CÉDULA DE OBSERVACIONES

Entidad Federativa: Baja California	**Fecha: 03 de julio de 2019**
Programa: Fondo para la Accesibilidad en el Transporte Público para las Personas con Discapacidad (FOTRADIS)	Ente Auditado: Secretaria de Desarrollo Social del Estado (SEDESOE)
	Ejercicio Presupuestal: 2018

Pagos improcedentes (conceptos de obra pagados no ejecutados)

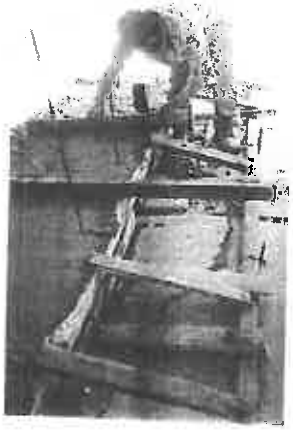
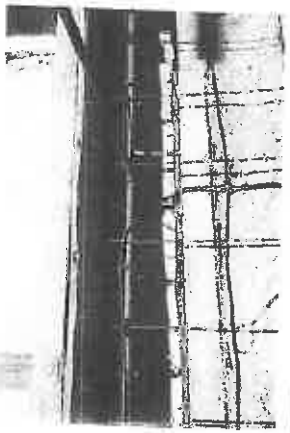
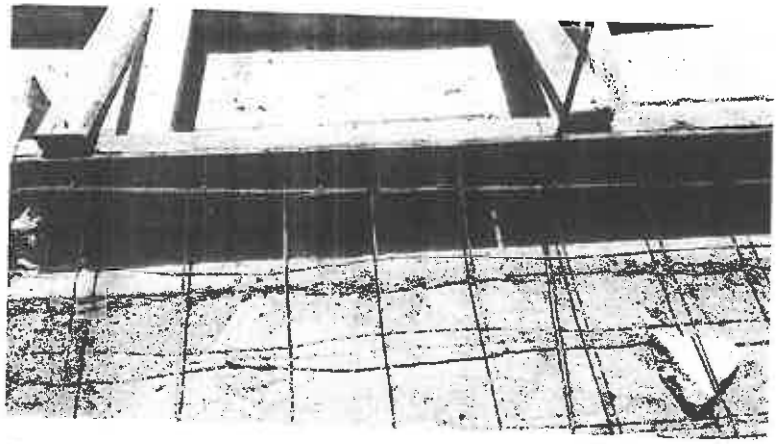
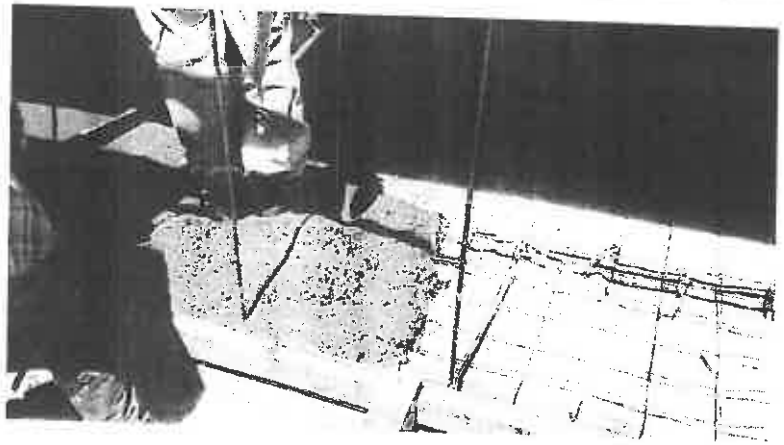
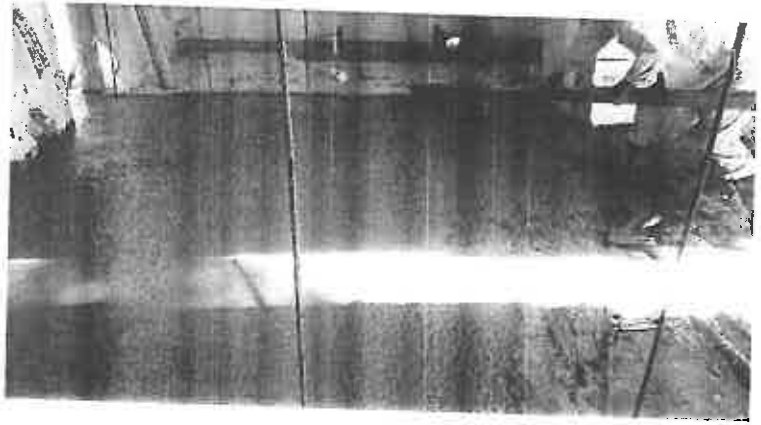
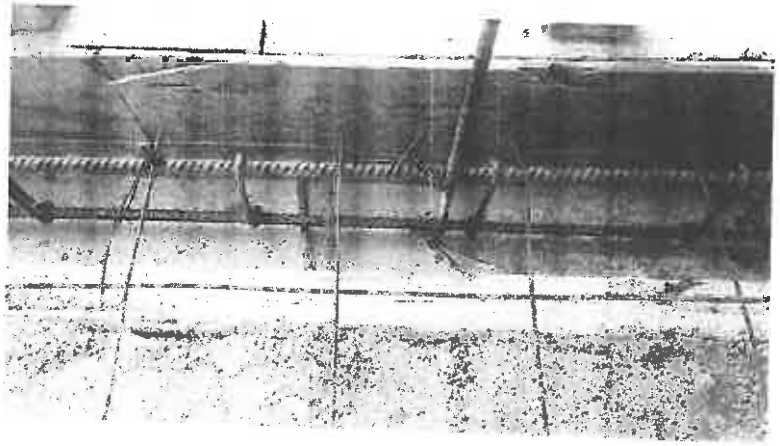
En las siguientes fotografias se puede apreciar y comprobar que el colado del firme de los baños del modulo central se realizo considerando tambien el area donde se asienta el block.

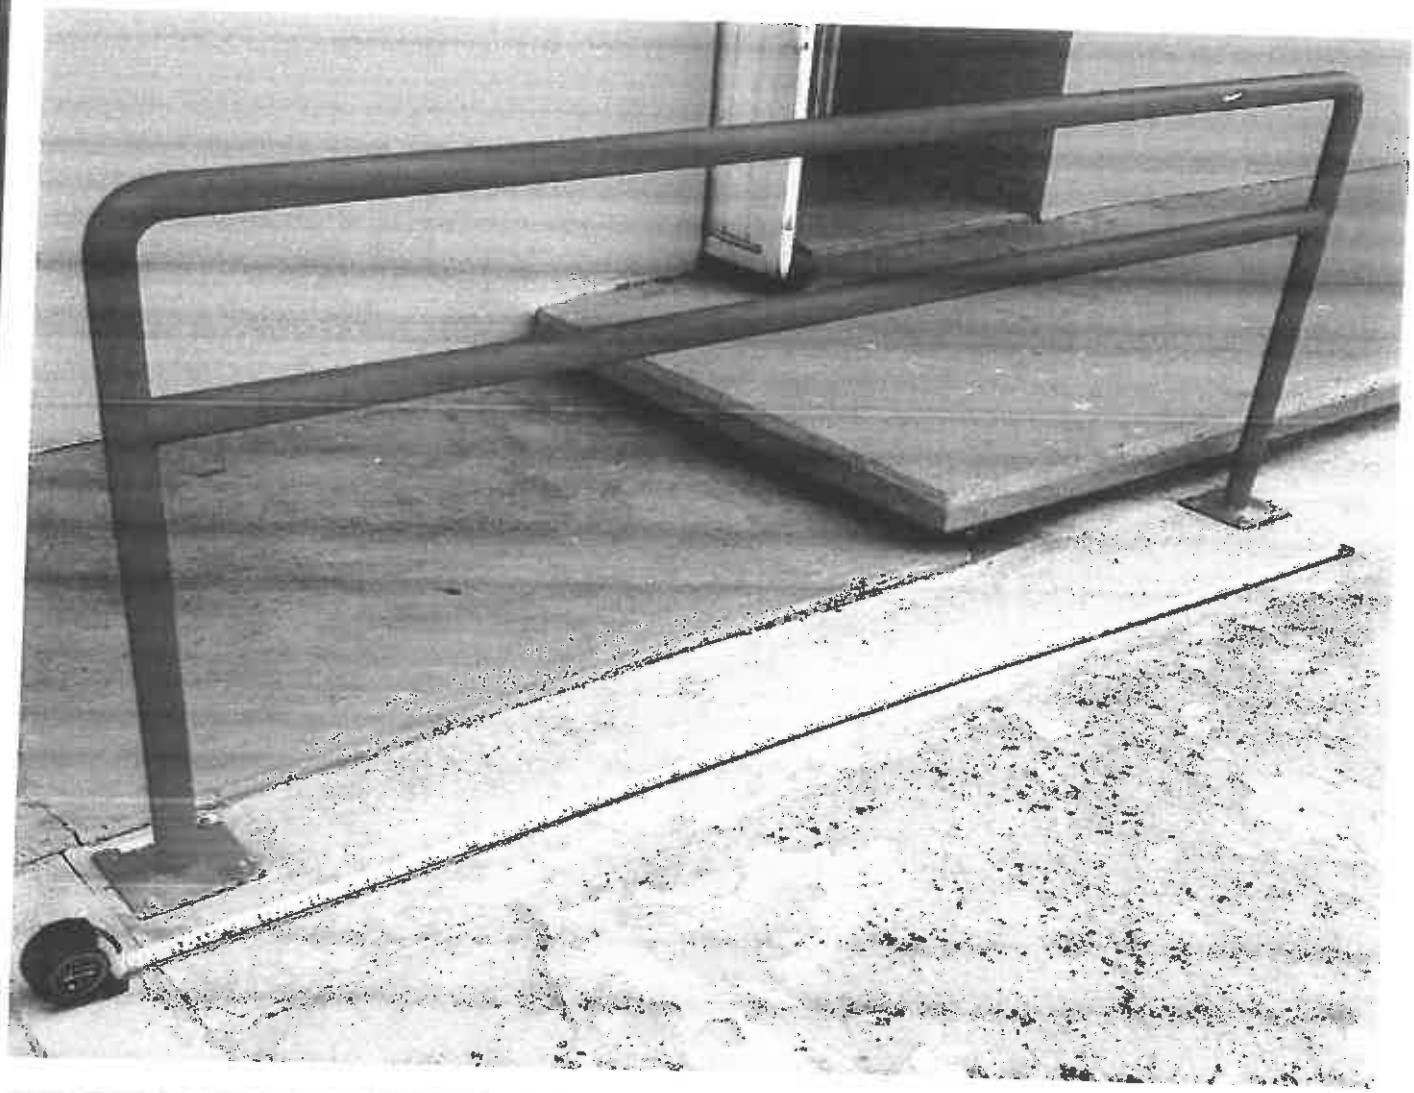
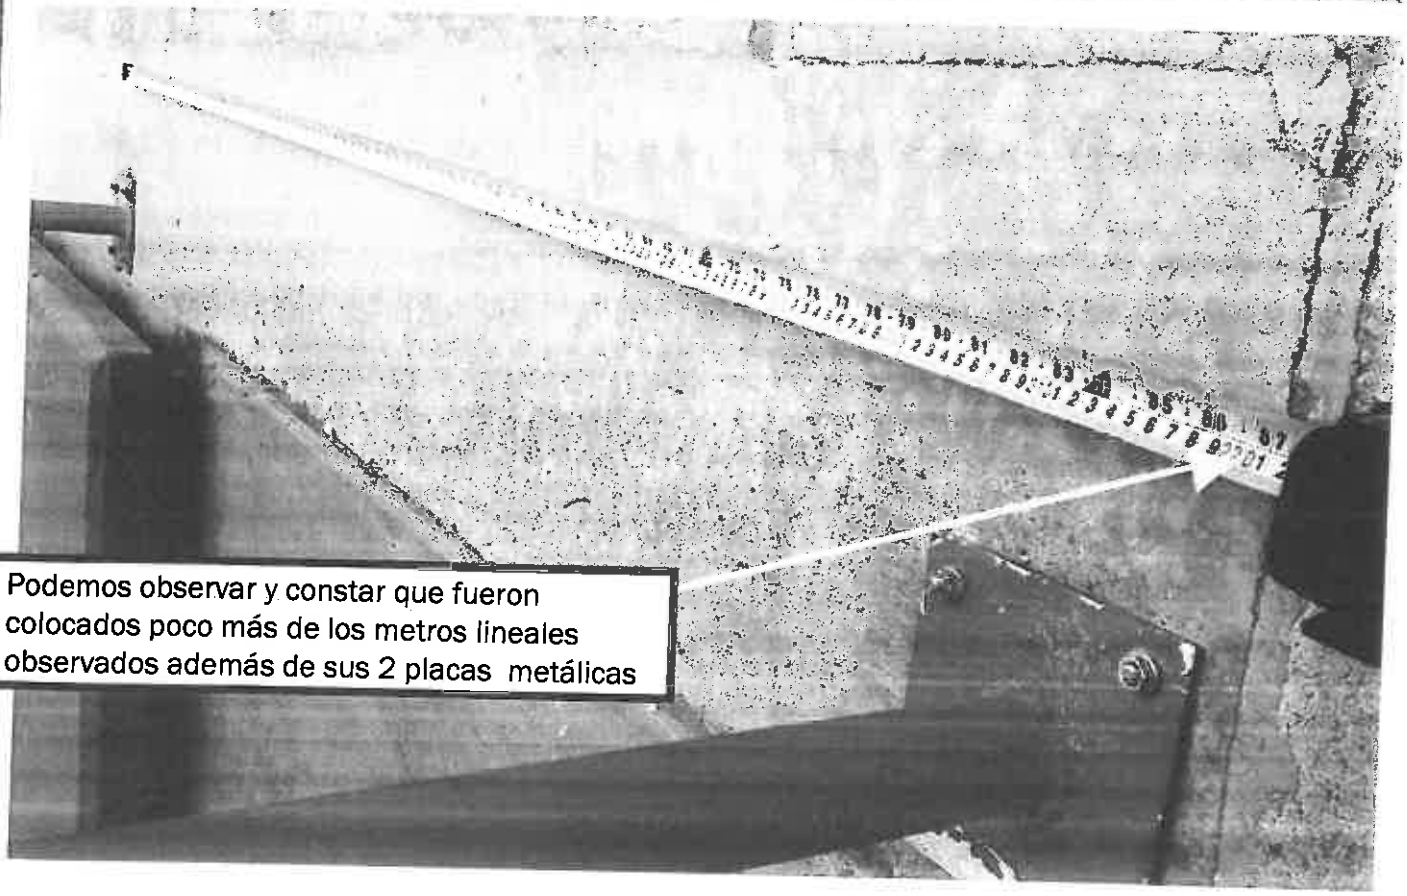
Se señaló una diferencia en volumen de colocación de 2 placas metálicas y 2 ml lineales de barandal metálico los cuales estaban pendientes de colocar dado que la directora del plantel no se encontraba en la ciudad y necesitábamos el visto bueno del lugar propuesto para su colocación; el contratista ya tenía hecho el barandal, listo y pintado solo para llegar a montar e instalar

2.00 ml de barandal y sus 2 placas metálicas fueron colocadas inmediatamente después de que la directora dio el visto bueno de lo anteriormente mencionado

Podemos observar y constar que fueron colocados poco más de los metros lineales observados además de sus 2 placas metálicas

10010058601 J.N. GREGORIO TORRES QUINTERO

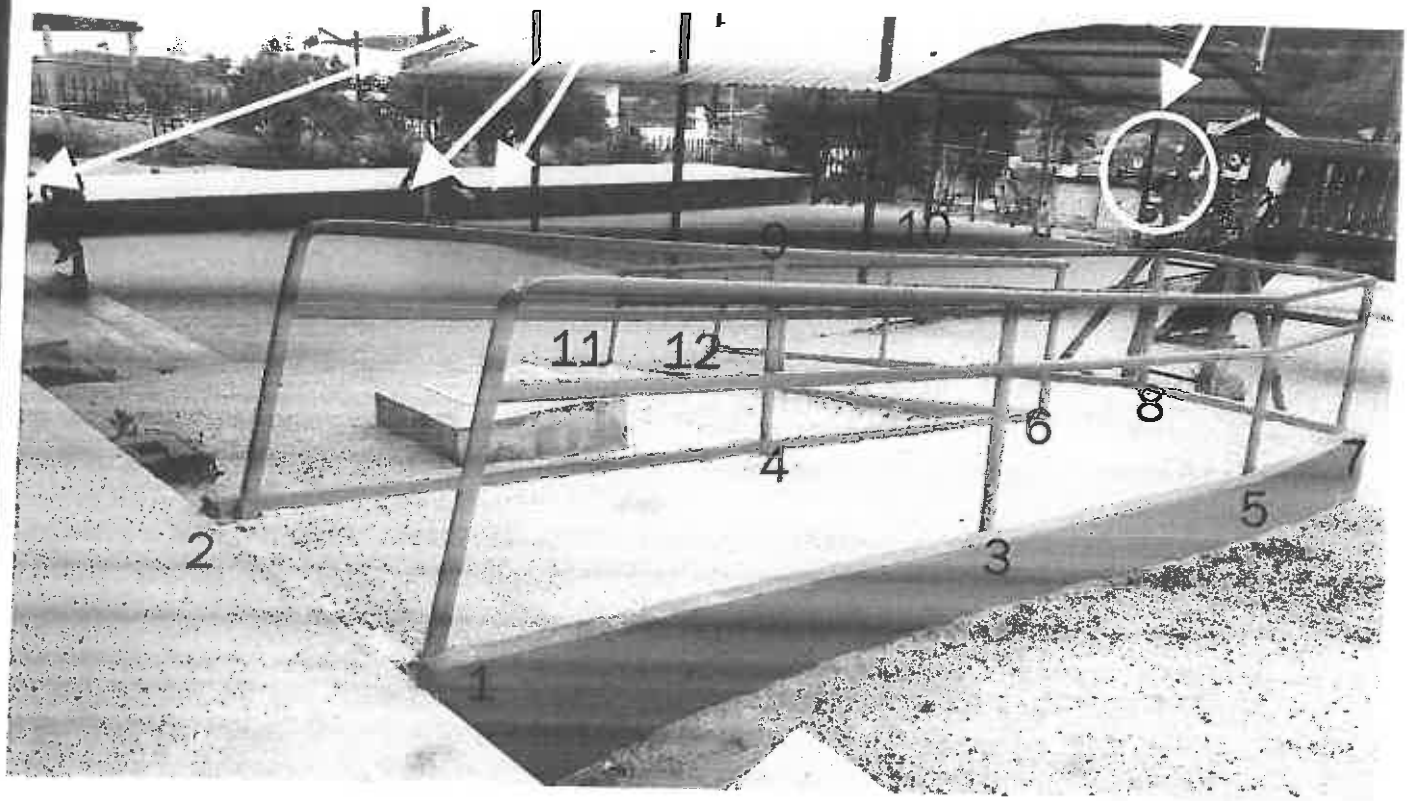
En este caso en particular; el día de la auditoría llegamos al plantel y este se encontraba cerrado por lo tanto se realizó el conteo de las placas desde fuera

El auditor contó solo las placas que alcanzó a ver desde el acceso al jardín de niños (12 placas)

Sin embargo desde ese mismo punto no se apreciaban las otras 3 que nos fueron observadas

Podemos apreciar las 3 placas que no se pudieron contabilizar desde el exterior del plantel Estas quedaron como apoyo al plantel que ya tenía material para ese tramo sin embargo necesitaban las placas
